文萃路南延加油站建设项目

## 安全预评价报告

## 安全条件审查专家组意见

## 《蒙自市交通建设投资有限公司文萃路南延加油站安全预评价》 专家组审查意见修改说明

事故后果：蒸气云爆炸(UVCE)

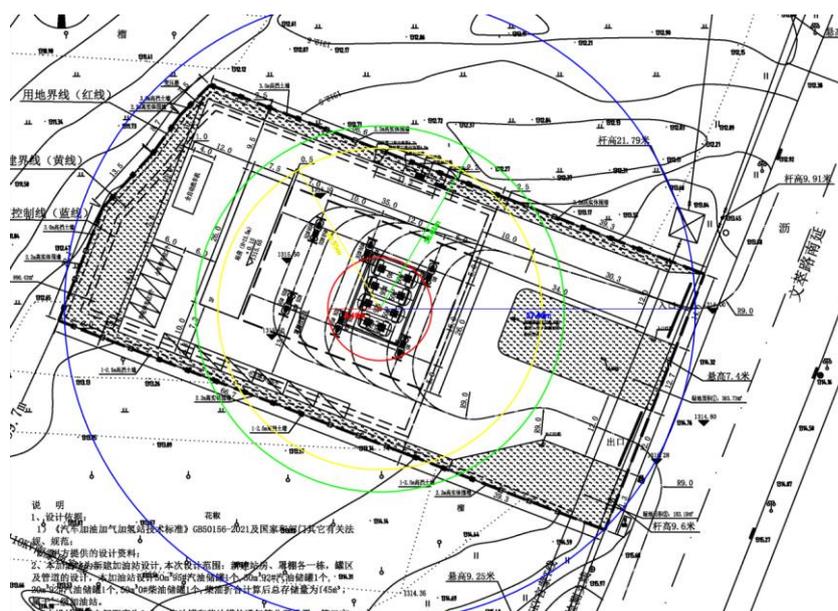
9.补充完善油罐爆炸产生的冲击波计算过程及汽油罐蒸气云爆炸模拟图。

**修改说明：**第 134-140 页“附件 4.1.2”事故后果模拟分析评价已补充完善油罐爆炸产生的冲击波计算过程及汽油罐蒸气云爆炸模拟图。

附图2 工艺流程图

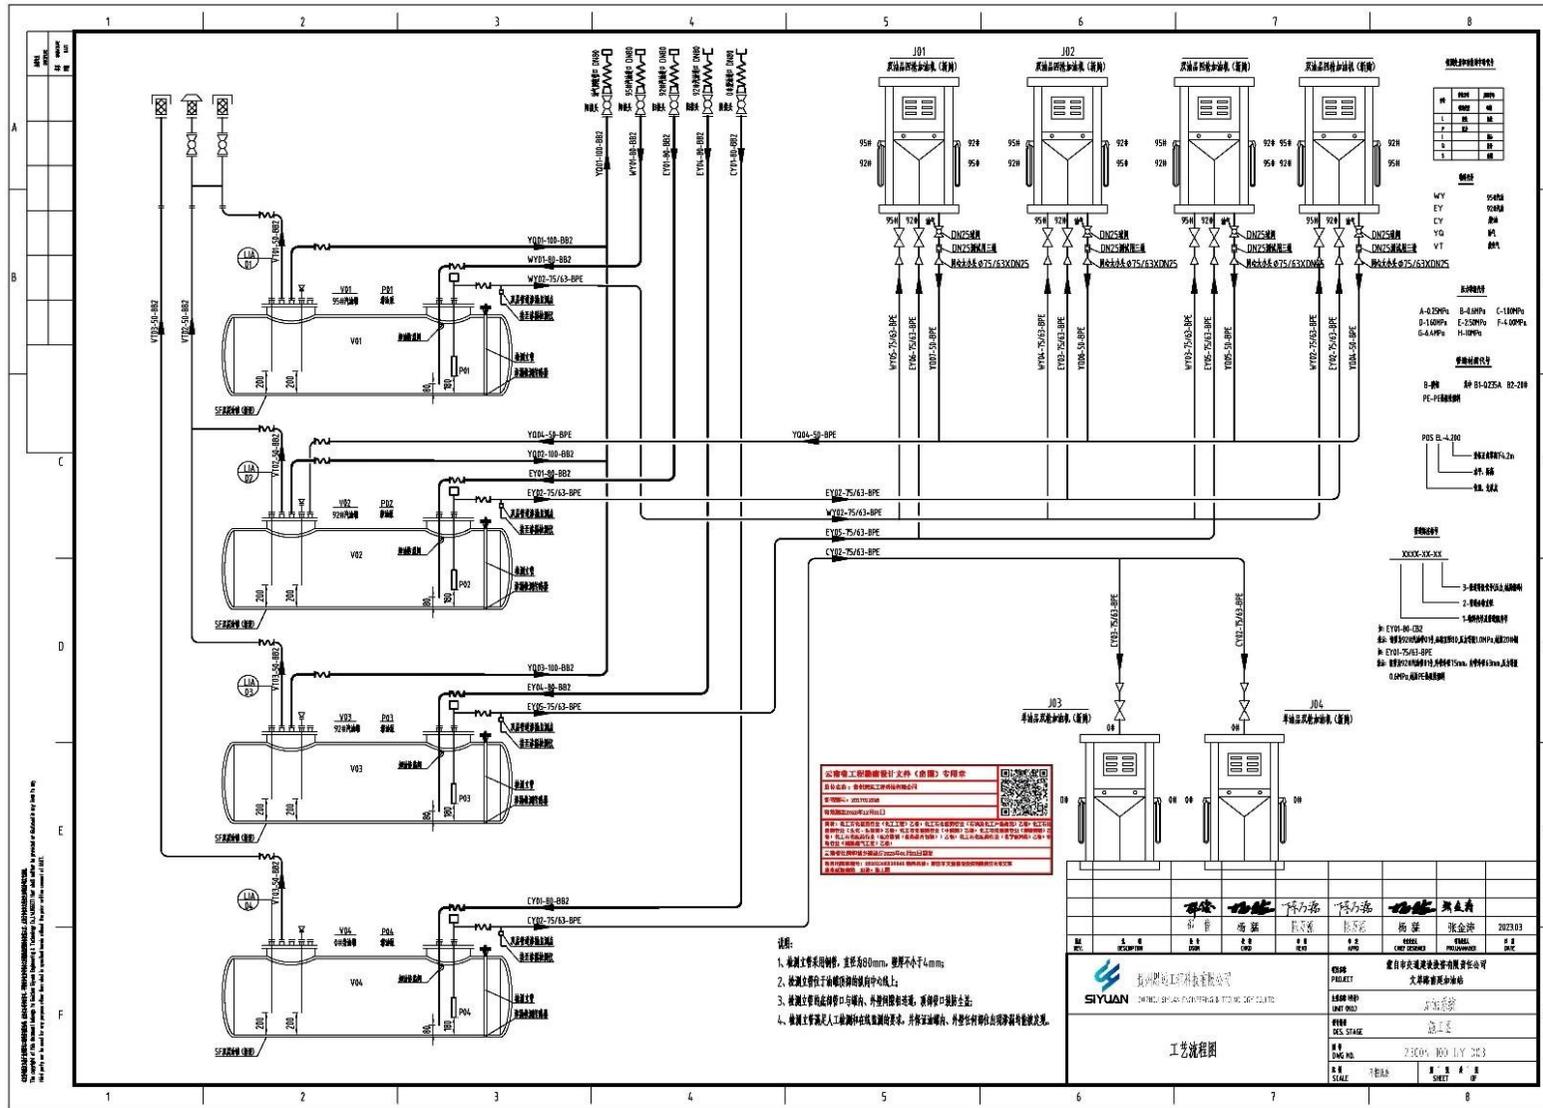
12.附件补充与设计内容相符的总平面布置图纸、爆炸危险区域划分图、工艺管线设备布置图、工艺流程图。

**修改说明：**附件 6 中已补充完善建设项目与设计内容相符的总平面布置图纸、爆炸危险区域划分图、工艺管线设备布置图、工艺流程图。
